Anpassungen des Analytischen
Kostenmodells für das Anschlussnetz
AKM-AN Version 3.0

- Auswertung der Stellungnahmen -
- Öffentliche Fassung -

Bad Honnef, 26. November 2018

Abbildung 1: Heterogenität der Länge der dedizierten Anschlussleitung im NGA

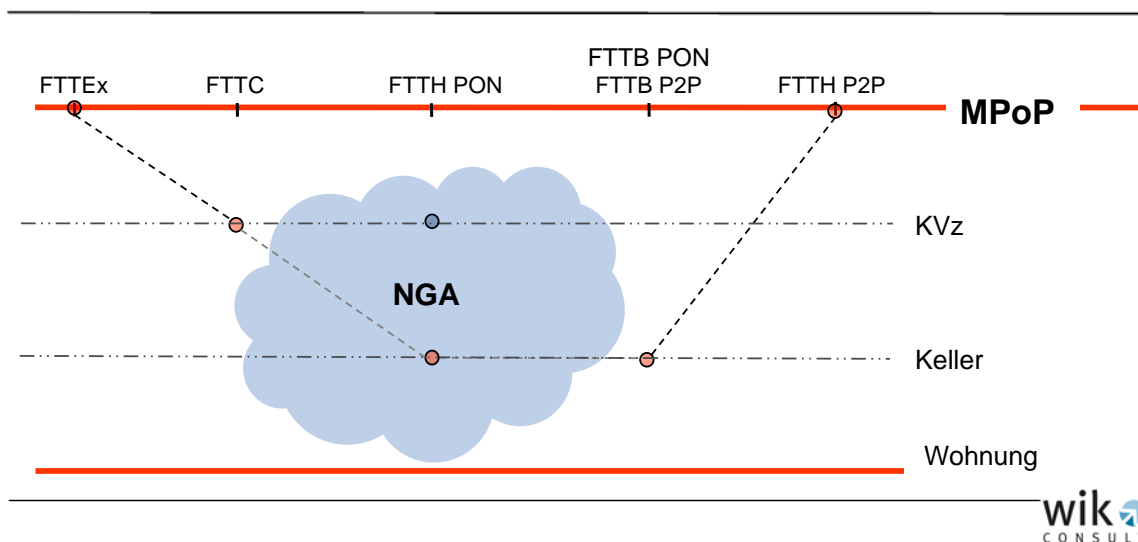
Weitere Kritik seitens **1&1 Telecom** betrifft die Definition der Schnittstelle zwischen Verteil- und Anschlussnetz. Würde eine FTTC- oder FTTH-XG-PON-Architektur als MEA gewählt, verschöbe dies das aktive Netzelement in Richtung des Endkunden, nämlich vom MPoP hin zum KVz. Dies führe zu einer Verschiebung von Anschluss- und Verteilnetz: Die Glasfaserstrecke zwischen KVz und HVt sei nicht mehr dem Anschlussnetz, sondern dem Verbindungsnetz zuzuordnen. Ein Resultat dessen sei die Vereinfachung der Rückrechnung der Kosten für die Errichtung eines MEA auf eine Kupfer-TAL. Bei einer FTTC-Infrastruktur sei das Segment zwischen EVz und KVz in beiden Fällen kupferbasiert, so dass die modellierte Infrastruktur der zu bepreisenden entspräche. Das Glasfaserkabel zwischen KVz und HVt sei als Teil des Verteilnetzes separat zu berechnen.

Die Zuordnung der KVz-MPoP-Relation wurde im Kontext der Analytischen Kostenmodelle des WIK sowie in den Kostenstudien erörtert. Eine Verschiebung der KVz-MPoP-Relation in das Verbindungs- bzw. Breitbandnetz ist abzulehnen, da eine damit in Verbindung stehende bandbreitenabhängige Kostenzurechnung migrationsbedingte Kostenverschiebungen auslöst, denen keine entsprechende Kostenverursachung gegenüber steht. Kostentreiber für das hier in Rede stehende Anschlussnetz ist – unabhängig von der zu Grunde liegenden Netzarchitektur – die Verteilung der Anschlussnachfrage in der Fläche. Eine geänderte Kostenallokation wirkt sich auf die relativen Preise aus, ohne dass sich die zu Grunde liegenden Kosten entsprechend ändern. Daher stellt der Modellierungsansatz auf den MPoP als Demarkationspunkt ab, wie dies bereits im Referenzdokument Analytisches Kostenmodell für das Breitbandnetz angelegt wurde (siehe nachstehende Abbildung).

Von dieser Festlegung ist der Zuschnitt von Anschlussbereichen unberührt. Dieser hat immer außerhalb des Modells zu erfolgen.
